**AUTO No.**

**“POR MEDIO DEL CUAL SE HACE UN REQUERIMIENTO BAJO APREMIO DE MULTA DENTRO DE LAS DILIGENCIAS DEL CONTRATO DE CONCESIÓN MINERA CON PLACA No. IID-08191 Y SE TOMAN OTRAS DETERMINACIONES”**

El Complemento del Programa de Trabajos y Obras – PTO – allegado por el titular minero de la referencia el **12 de junio de 2018**, con radicado No. **2018-5-3378** y el **11 de julio de 2019** con radicado No. **2019-5-3196**, fue evaluado por un ingeniero adscrito al Contrato Interadministrativo No. **4600010851** emitiendo el Concepto Técnico No. **2021020008390 del 22 de febrero de 2021**:

Figura 5 Topografía de la zona del Contrato Concesión IID-08191

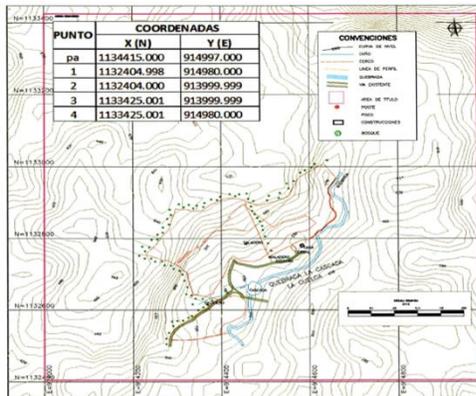
... “Debe presentar un plano topográfico a escala adecuada con sus respectivas coordenadas, donde se demuestre el área definitiva a retener y el área a devolver, donde se evidencie las labores exploratorias efectuadas en el área” ...

Figura 12 Ubicaciones de los bloques de explotación

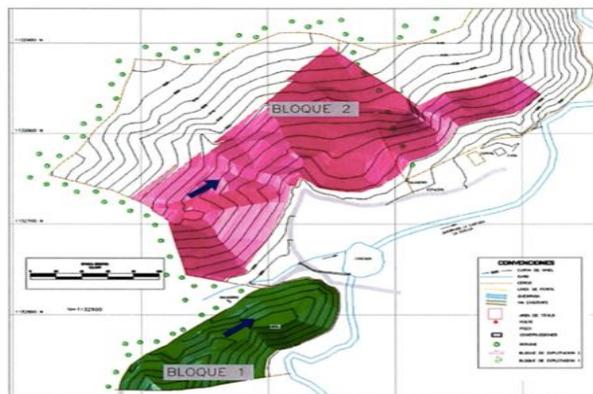
En el documento técnico se delimitan bloques de explotación, Bloque 1 - Sur y Bloque 2 – Norte; estos bloques no corresponden el área total del polígono del contrato de concesión. Dado el caso y se continúe con la decisión de optar por mantener la totalidad del área contratada para el Título minero, debe relacionarse la totalidad del área en los estudios de exploración, recursos minerales, reservas minerales, método de explotación, secuencia de minado y en demás actividades mineras que se requieran para el desarrollo de la etapa de explotación.

Se recuerda al titular que la delimitación del área definitiva del área de explotación debe realizarse teniendo en cuenta la ubicación de las reservas, acopio de mineral, beneficio, infraestructura, transporte interno, obras de carácter ambiental y servicios de apoyo; de forma que se tenga el área estrictamente necesaria y una explotación racional.

Las áreas que no sean económicamente explotables y sin un uso relacionado con el desarrollo de alguna de estas actividades anteriormente descritas, no deben ser retenidas, por lo tanto, debe hacer devolución de áreas.

Figura 9 Perfiles en los bloques a explotar

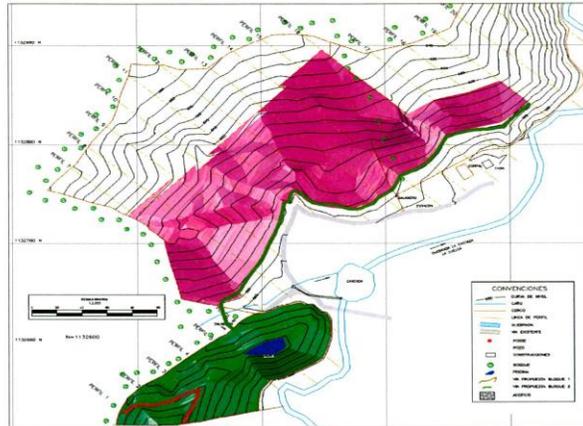
Para la estimación de los recursos medidos se tuvieron en cuenta estos parámetros: espesor promedio de la capa de arcilla (35m), densidad asumida para la capa de arcilla (1,4), distancia entre perfiles (25 m).

A su vez, en el acápite 6. Plan Minero de Explotación, se informa que luego de “realizados los trabajos de exploración, se pasó a hacer la interpretación del modelo geológico que sirvió de base para la formulación del Plan Minero de Explotación”. No obstante, el modelo concreto para el cálculo de los recursos de arcilla no aparece en el documento.

Figura 18 Esquema de explotación por bancos múltiples

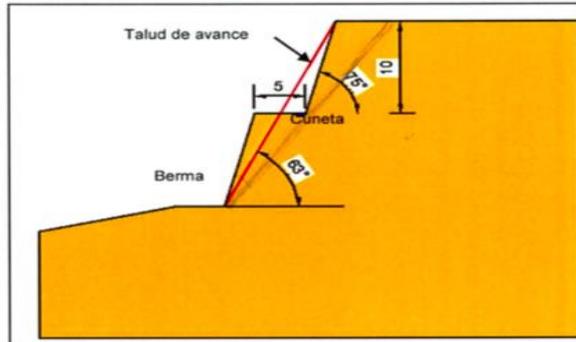
No se relaciona la dirección de avance de la explotación, pero según la descripción la secuencia de explotación, se deduce que la dirección de avance de la explotación es de manera descendente.

Figura 14 Secuencias de explotación corto y mediano plazo y ubicación de canales perimetrales

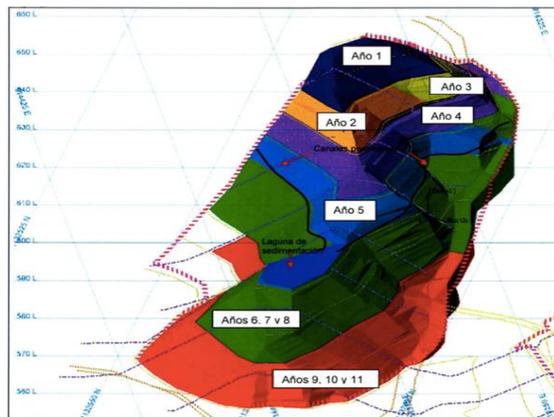
De la secuencia de explotación se encuentra proyectada a corto, mediano y largo plazo;

- Corto para el bloque 1 – sur (1 – 5 años),
- Mediano para el bloque 1 – sur (6 – 11 años)
- Largo plazo para el bloque 2 – norte (12 – 27 años)

Figura 19 Diseño tridimensional del bloque 2. Planeamiento a largo plazo

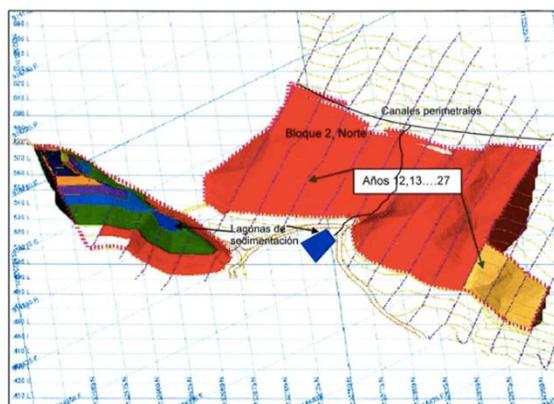
La secuencia de explotación debe presentarse por independiente; planos por secuencia (año y/o planeamiento), donde se evidencie interacción de la aplicación del método de explotación con la topografía del terreno original.
